令和5年 12月26日

(一社) 日本イコモス国内委員会委員長 岡田 保良
(一社) 日本イコモス国内委員会
文化的景観小委員会主査 石川 幹子
住所: 東京都千代田区一ツ橋 2-2-5
岩波書店一ツ橋ビル 13F
(株)文化財保存計画協会 気付
法人名: (一社) 日本イコモス国内委員会
連絡先: Tel/Fax 03-3261-5303
Email jpicomos@japan-icomos.org

**「神宮外苑地区市街地再開発事業環境影響評価書」におけるイチョウ並木の現況調査
に関する虚偽の報告、及び事業に伴う環境影響評価の欠落に関する、
東京都環境影響評価審議会における科学的、公明正大な審議と再審の要請**

図3 イチョウと新しく建設される計画の神宮球場・外野スタンド

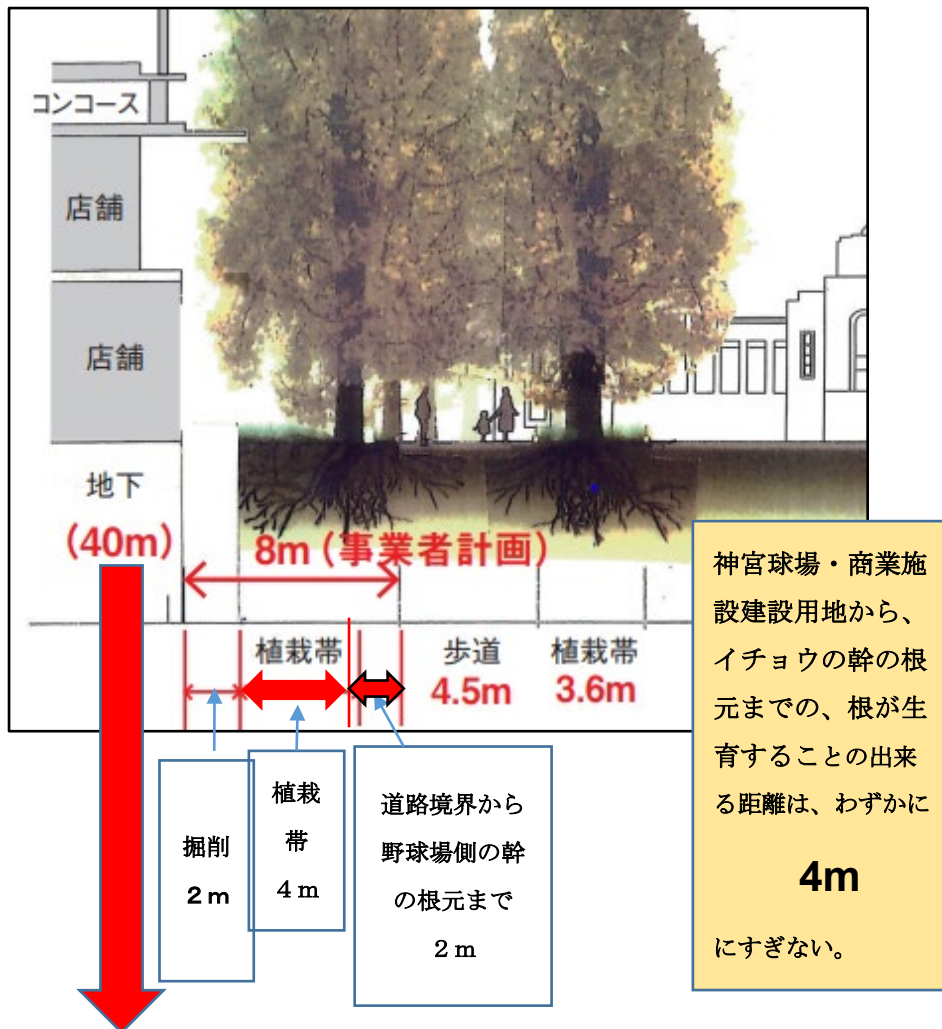
市街地再開発事業により、イチョウ並木の散策路の境界から、わずか8 mの位置に神宮球場の外野スタンドが建設される計画となっています。図3は、その詳細をあらわしたものであり、散策路境界からイチョウの樹幹の中央部までは、約2 m、野球場外野スタンド建設のため、40mの杭が打ち込まれる計画となっており、水循環は絶たれることとなります。また、建設のための堀割は最小であっても2 mは、必要であり、結果的にイチョウの値が生育できる空間は、樹幹中央部から、**わずか4 m**となります。イチョウが今後とも、良好に成長を続けていくための空間の確保は困難です。

日照の遮断、通風の阻害、人流の増大に伴う踏圧による土壌の硬化等、大きな環境の負荷が生じます。

表2（仮称）神宮外苑地区市街地再開発事業、環境影響評価書（資料編）毎木調査結果表に説明を記載

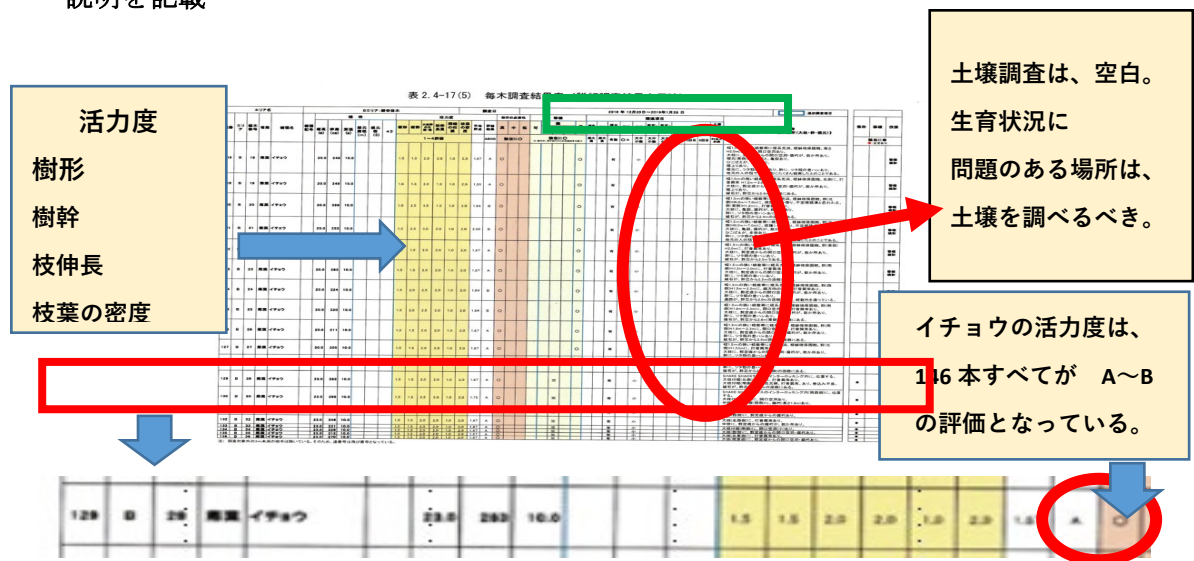
表2は、環境影響評価書におけるイチョウの現状調査のデータの一部です。調査年月日は、2018年12月～2019年1月です。審議会委員からの再三の要請に対して、事業者は2022年春に詳細調査を行っていますが、イチョウ並木に関しては、活力度、関連項目（根元構造物等）及び備考の欄も含めて、2018年の調査と全く同じデータです。秩父宮ラグビー場エントランスのイチョウが伐採から移植検討に変更が行われているのが、唯一の相違となっています。

このように、イチョウに関する環境影響評価書の記述は、誤りではなく、事実を知りながら、5年前のデータのみを提示しているため、「虚偽の報告」となっていると云々ざるをえません。

写真3 A-11 イチョウ (2022年11月11日) 写真4 A-11 イチョウ (2023年11月24日)

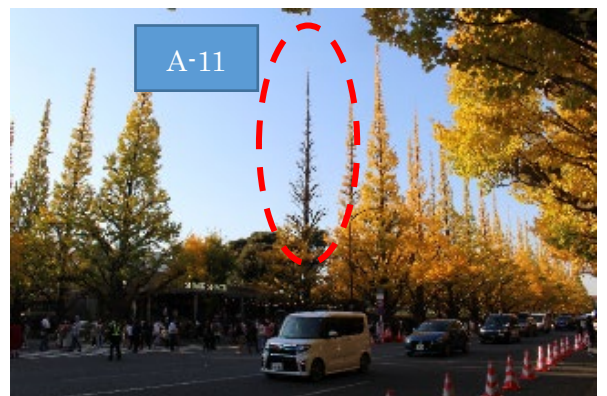
写真3は、2022年11月11日撮影のイチョウ並木です。黄葉がピークを迎えた時期に、樹木の上部の枯損が顕著となっているのが、A-11番のイチョウです。写真4は、1年後の2023年11月24日撮影のA-11番イチョウです。本年は、猛暑日が観測史上、最も多かった年であり、イチョウの黄葉のピークも、11月下旬でした。A-11番のイチョウの枯損は、上部から、更に下部へと拡大していることがわかります。

写真6 A-11番イチョウの先端部の2023年4月～11月までの状況

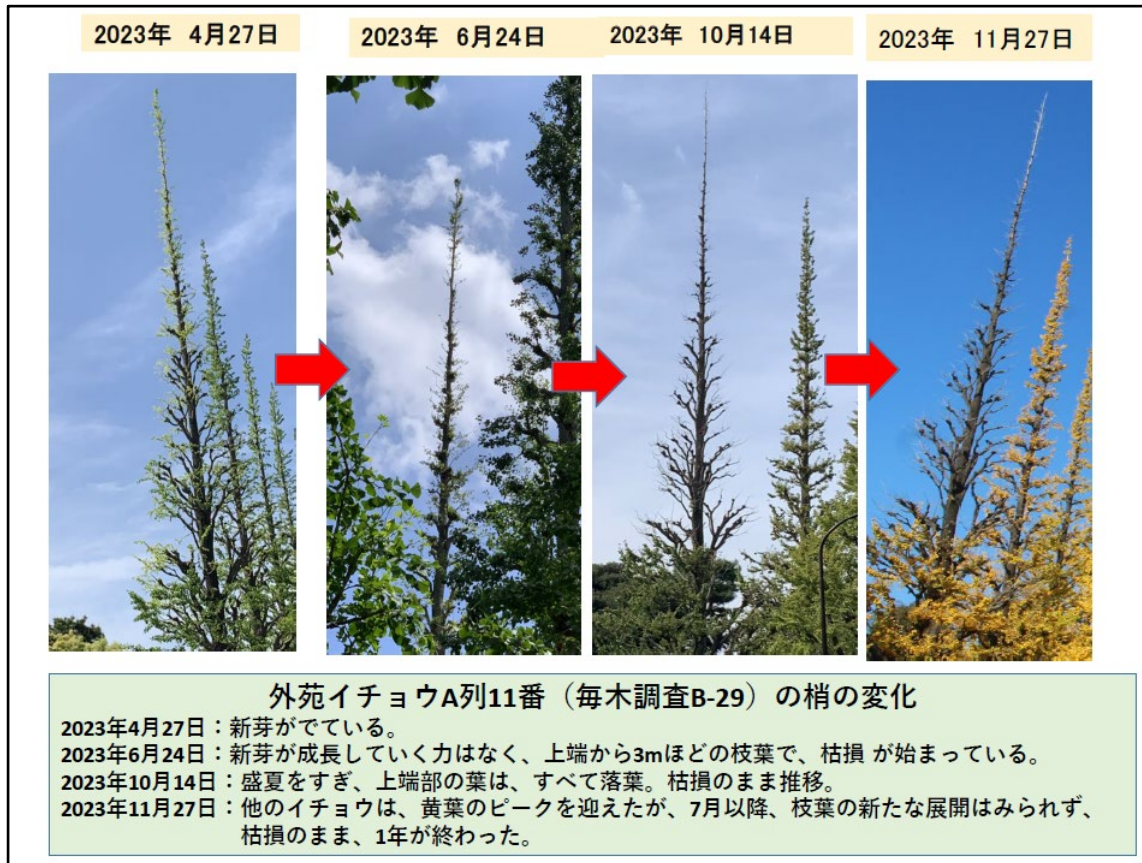
以下に示す写真6は、A-11番イチョウの2023年4月～11月までの梢の変化を記録したものです。4月12日には芽生えが観測されましたが、6月には新芽が成長していく力はなく、上端から落葉が始まっています。その後、記録的な猛暑日が続き、葉が成長していくことは観察されず、衰退は、昨年よりも下部へと、更に拡大しました。

写真8 A-11の根元の舗装

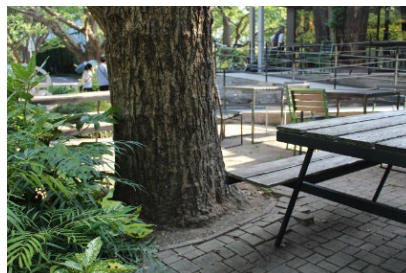
A-11番イチョウは、隣接するレストランのテラス席として利用されており、イチョウの根元まで舗装が行われています。植栽帯は1.6mほどしかありません。盛土されており、雨水は道路側に排水されるため、樹木に涵養される雨水は極めて少量となっています（写真7、8）。

写真 10 A-16 イチョウ 2022 年 11 月 11 日 写真 11 A-16 イチョウ 2023 年 11 月 24 日

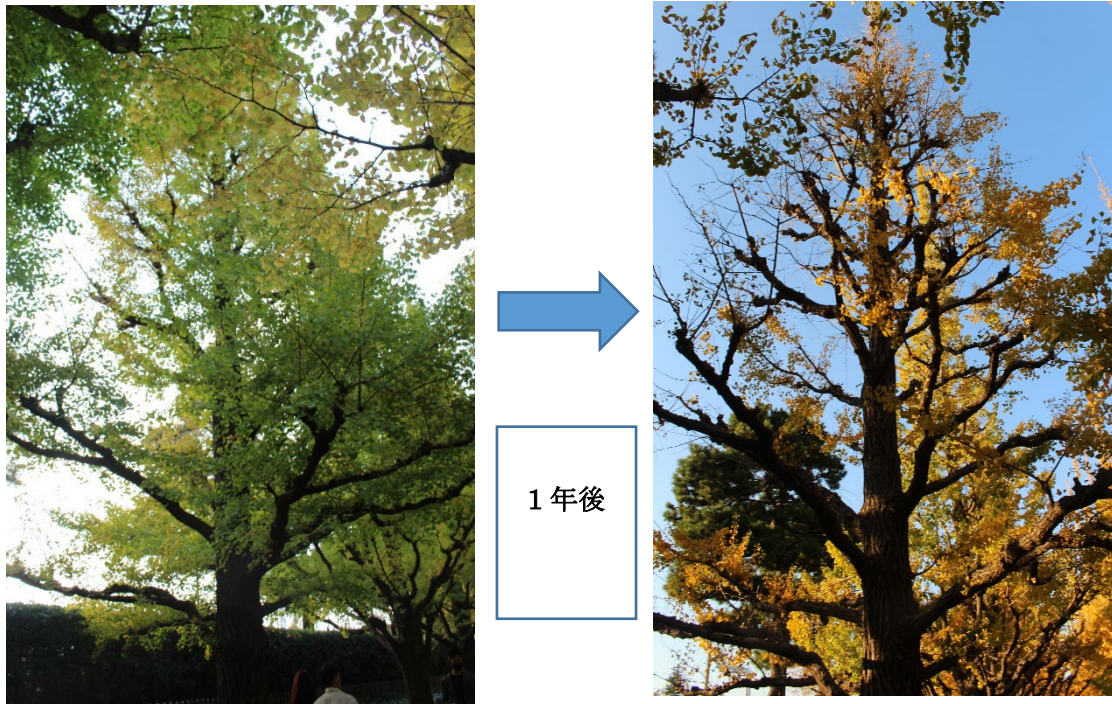
写真 10 は、2022 年 11 月 11 日撮影の A-16 番イチョウです。先端部は、枯損はなく成長していましたが、中間部の枝・葉が茶色になっており、要注意であると判断いたしました。写真 11 は、1 年後の 2023 年 11 月 24 日撮影の同じイチョウです。中間部だけではなく、梢から下部まで、急速に衰退していることがわかります。夏季には灌水が行われましたが、ついに回復することはなく、冬季となりました。

写真 19 A-18 イチョウ 2022 年 11 月 11 日 写真 20 A-18 イチョウ 2023 年 11 月 24 日

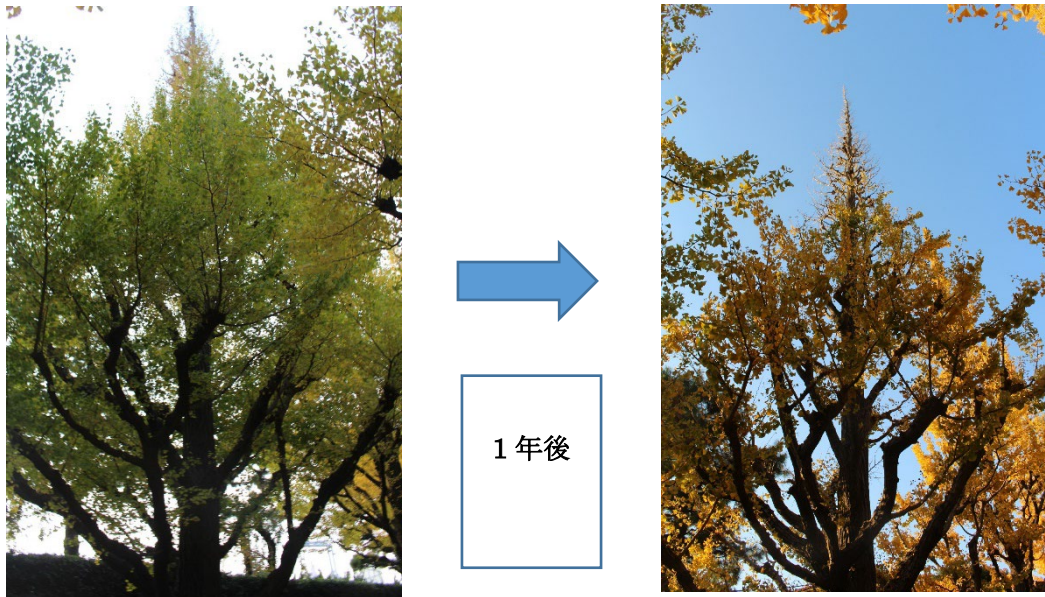
写真 19 は、2022 年 11 月 11 日撮影の A-18 番イチョウです。先端部は、枯損はなく成長していましたが、中間部の枝・葉が茶色になっており、要注意であると判断いたしました。写真 20 は、1 年後の 2023 年 11 月 24 日撮影の同じイチョウです。中間部だけではなく、梢から下部まで、急速に衰退していることがわかります。夏季には灌水が行われましたが、ついに回復することはなく、冬季となりました。

写真 27 A-22 イチョウ 2022 年 11 月 11 日 写真 28 A-22 イチョウ 2023 年 11 月 24 日

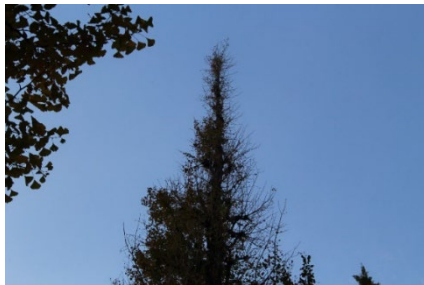
2022 年 11 月には先端部（写真 27）では落葉し幹は灰色になっています。1 年後、衰退は下部へと拡大し、全体に広がっていることがわかります（写真 28）。

写真 3 5、3 6 C-13 のイチョウ：先端が弓なりにになっている。2023 年 11 月 24 日

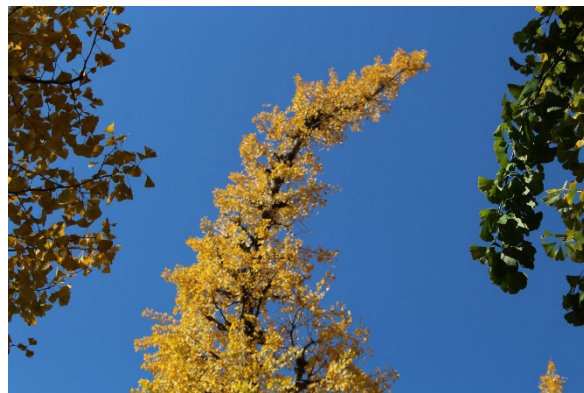
神宮外苑のイチョウ並木は、円錐形をしており、樹齢 113 年となりますので、その維持が大きな問題です。現時点で樹形を維持することが困難となっているイチョウは、これまでに述べてきたもの以外に、A-29 番 (写真 3 3、3 4) と C-13 番 (写真 3 5、3 6) があります。

図6 中央広場における植栽樹種と移植樹木番号
 (環境影響評価書 350 頁)

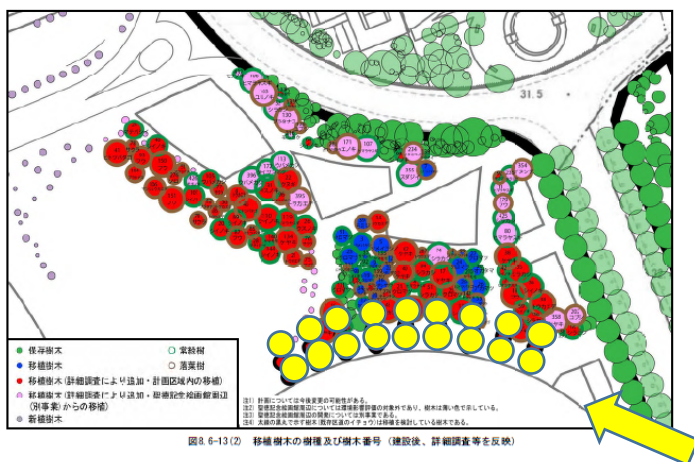
環境影響評価書には、詳細調査を反映した移植樹木の植栽計画図が掲載されています（図6）。この図面に記載されたイチョウは、既存のイチョウより樹冠は半分ほどのスケールで描かれており、隣接して移植される樹木は、シイノキ、ヒトツバタゴ、ケヤキ、エノキと、森林生態系の再生を目指す目標とは乖離している樹林となっています。また、互いに高木であるため、競合が生じ、健全な成長を期待することはできせん。正しいスケールの計画図の提示、公表を行うことを要請致します。

なお、事業者は、創建時からのヒトツバタゴの大木 2 本を移植されると記載されておりますが、この計画図には、小さなヒトツバタゴは、わずかに 2 本記載されているにすぎません。また、南面にスダジイ等の常緑広葉樹がある環境では陽光性のヒトツバタゴは、成長していくことができません。重要なヒトツバタゴの大木、そして 10 本以上にのぼるヒトツバタゴは、どこに消えてしまったのでしょうか。2023 年 1 月 23 日の要請書で、既に指摘してありますが、植栽計画の基本を御存知ない方が書かれている植栽図です。速やかに正確なスケール、森林生態系を踏まえた計画図を、御提示ください。

なお、「近代風景式庭園」の導入部となる並木は直線であり、曲線の並木は基本的なデザイン意匠を破壊するものです。「近代風景式庭園の名作」である神宮外苑には不適切です。速やかな計画の変更が必要です。

● 実際のイチョウの大きさ
 正しい図面を提示すべき。
 曲線の並木はデザイン意匠の
 基本に反する。

図 7 文化交流施設の建設とイチョウ並木

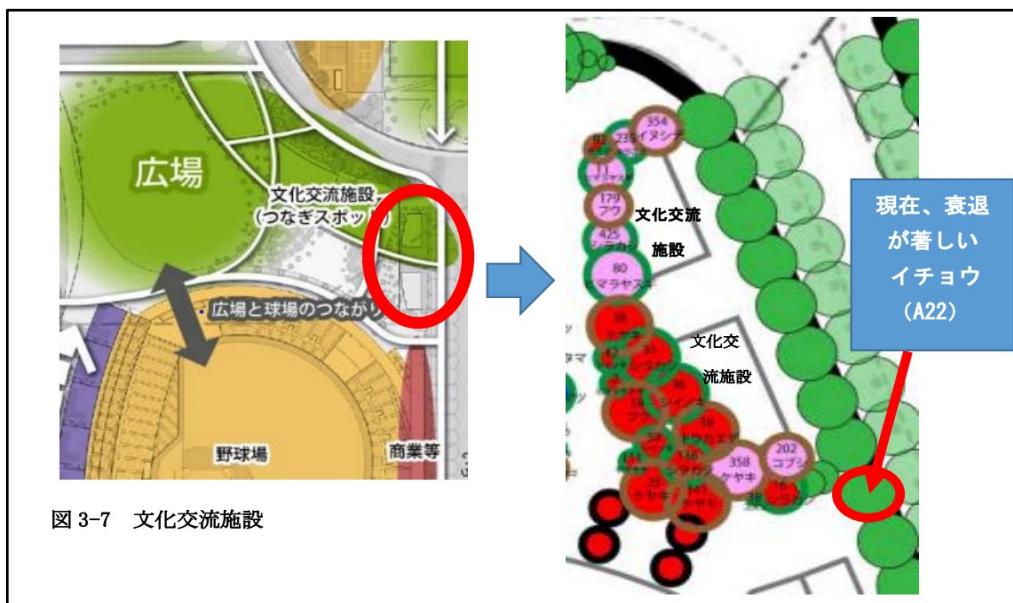
文化交流施設の建設と中央広場に関するイチョウ並木への影響は、環境影響評価書の中では、全く考察されていません。日本イコモスは、すでに2023年1月23日にこの問題を指摘しましたが、一斉の回答はありませんでした。図7に示すように、2023年11月にはり、一層の衰退が進んでいるA-22のイチョウが動線上にあります。詳細な検討が必要です。

図8 中央広場とイチョウ並木（事業者計画）

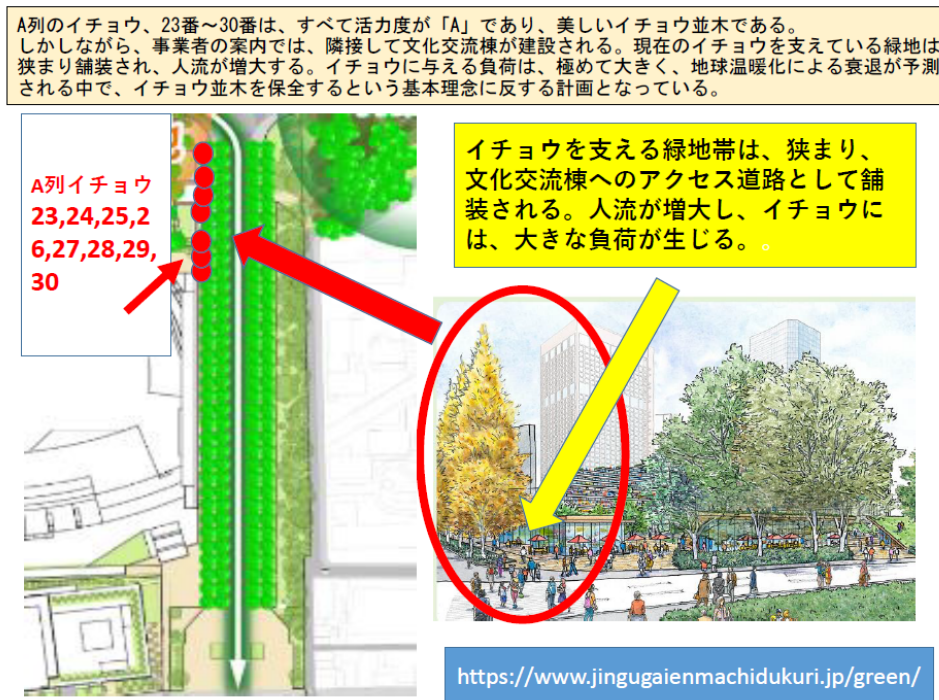
図8は、事業者の外苑まちづくりに掲載されている中央広場です。青山口から一直線に伸びて、芝生広場にいたるA列23~30番のイチョウは、樹形も美しい重要なイチョウです。計画では緑地帯が削減され、文化交流棟のアクセス道路として舗装されることとなっています。文化交流棟の中央広場側は移植樹木の樹林帯となっており、樹林の保護のため、アクセスはできません。イチョウの生育に大きな環境の負荷が生じます。説明が必要です。
